RAPPORT DE CONTRÔLE D'UNE INSTALLATION ÉLECTRIQUE DOMESTIQUE A BT/TBT
(A.R. DU 08/09/2019 - LIVRE 1 - 4.2.3.2 - 4.2.4.3 - 5.3.5.2 - 5.4.2.1 - 5.4.3.6 - 5.4.4 - 7.1 - 7.2.5.1)

VISITE DE CONTRÔLE D'UNE INSTALLATION EXISTANTE
(A.R. DU 08/09/2019 - LIVRE 1 - 2.11.2 + 6.5)

Objet	Habitation	Maison	
	Adresse	Rue du Nord 154, 6060 Gilly	
	Propriétaire	HUYBRECHTS	
	Demandeur	France (notaire)	
	Téléphone	Pas communiqué	
Installation	A.R. du 08/09/2019 - Livre 1:	6.5 + 8.4.2 - Vente bien d'av. oct. 81 8.2.1 - Date d'installation avant oct '81	
	Tension actuelle	2X230V	
	Code EAN	Non communiqué	
	Protection générale	40 A	
	Qté tableaux	1	
	Qté circuits	2	
	Câble compteur-tableau	VFVB 4 x6mm ²

P.V. N° RCE-BTD-12-04-24-24802-VE

ADRESSE : 6060 Gilly - Rue du Nord, 154

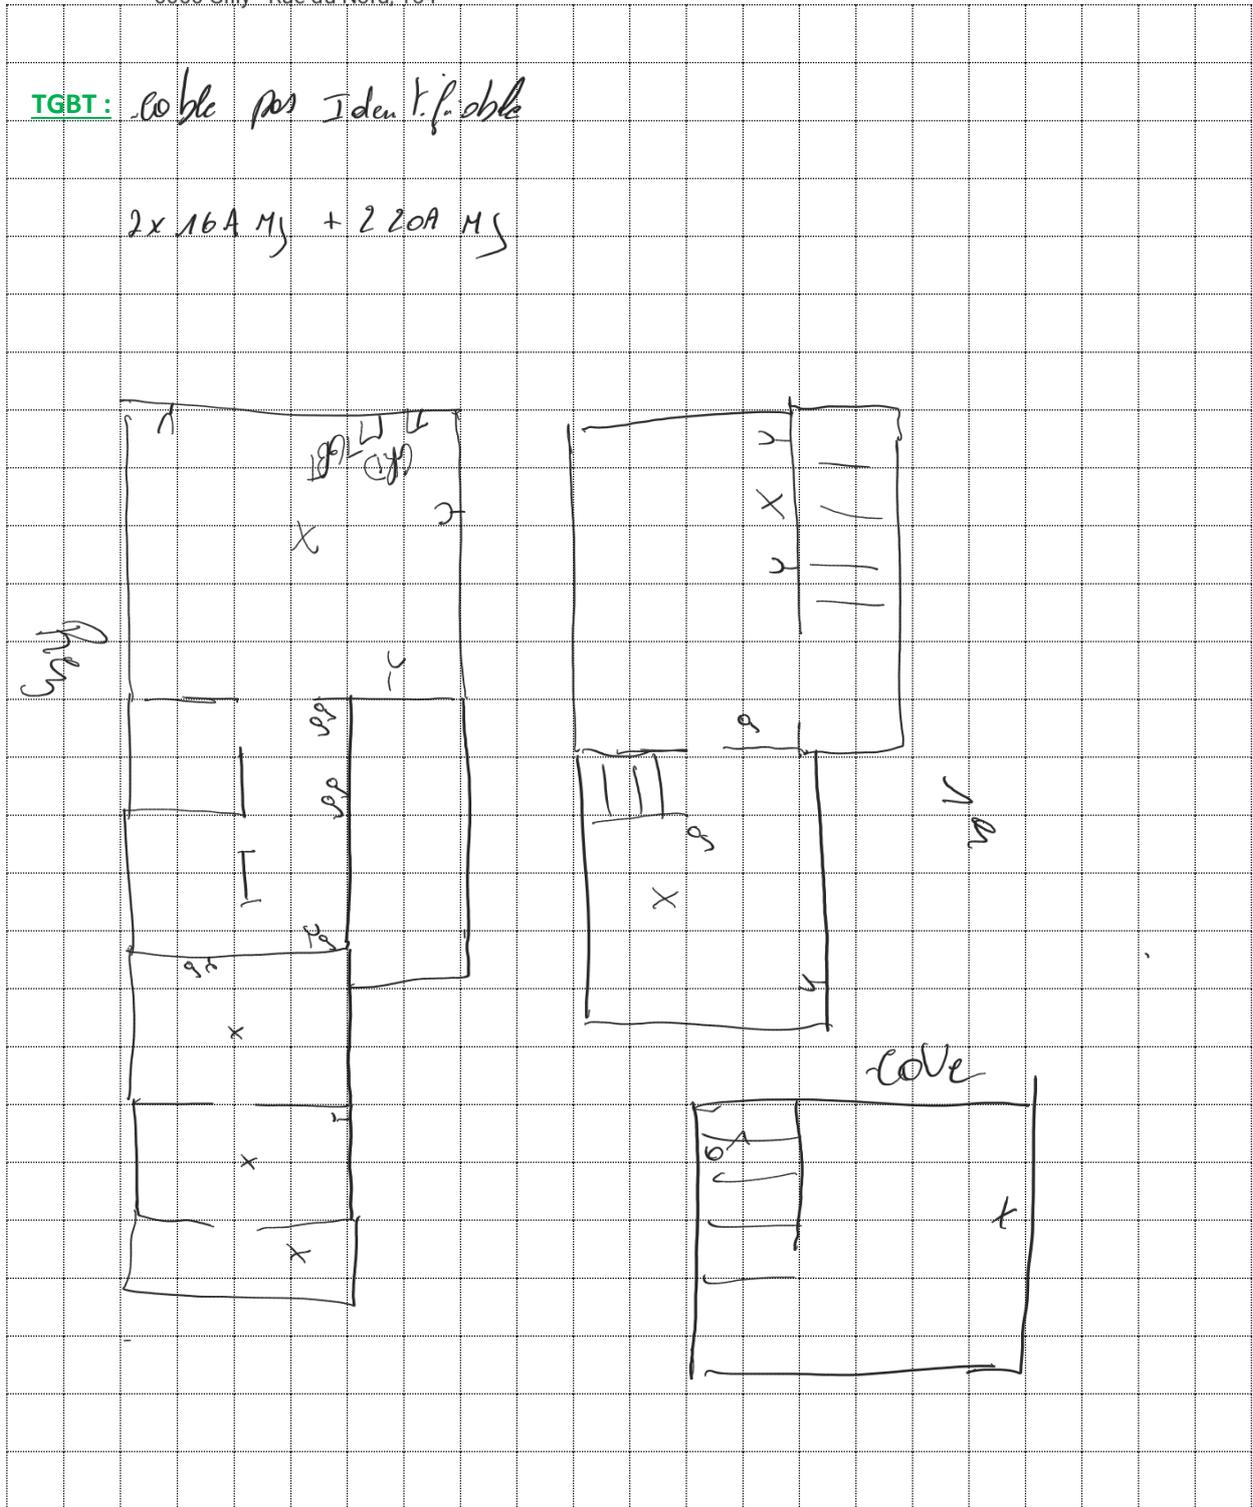
TGBT : cote pas identifiable

2x 16A M₅ + 2 20A M₅
